Autorité environnementale

**Avis délibéré de l’Autorité environnementale
sur l’unité de méthanisation et de valorisation
énergétique de biodéchets Métha Valo à
Gennevilliers (92)**

n°Ae : 2023-41

Figure 7 : Cartographie de l'impact olfactif au percentile 98²³ (à gauche) et au percentile 100 (à droite) – Source : dossier

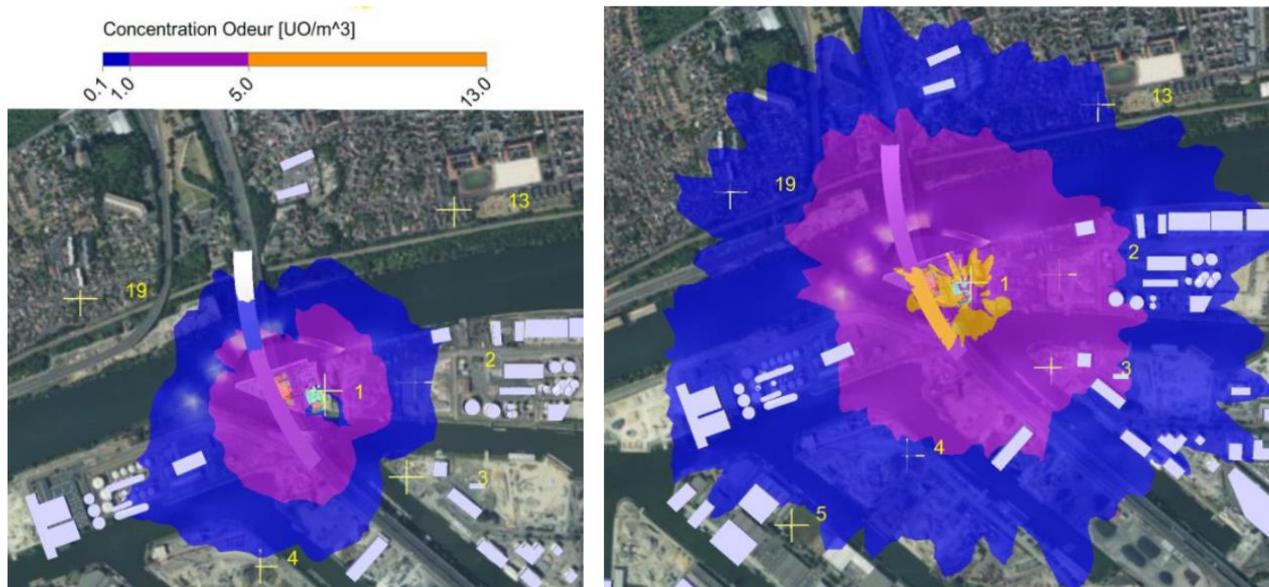
Le modèle de dispersion a permis de déterminer les périmètres à partir desquels le seuil réglementaire de 5 UO_E/m³ n'est pas dépassé plus de 2 % du temps. Des cartographies sont également établies pour d'autres seuils (1 et 0,1 UO_E/m³) et deux niveaux de dépassement (2 % et 0 %). Un tableau indique la concentration d'odeur dépassée 2 % du temps aux points sensibles, dans un rayon de 3 000 mètres. Cette valeur reste inférieure à 1,5 UO_E/m³ sur tous les points référencés et à 0,44 UO_E/m³ en zone d'occupation humaine. Les concentrations d'odeur sur le viaduc apparaissent cependant supérieures à la norme, sans que ces résultats ne soient commentés.

L'Ae recommande de quantifier le niveau d'odeur sur le viaduc et d'évaluer son acceptabilité par les occupants des 200 000 véhicules utilisant quotidiennement le viaduc.
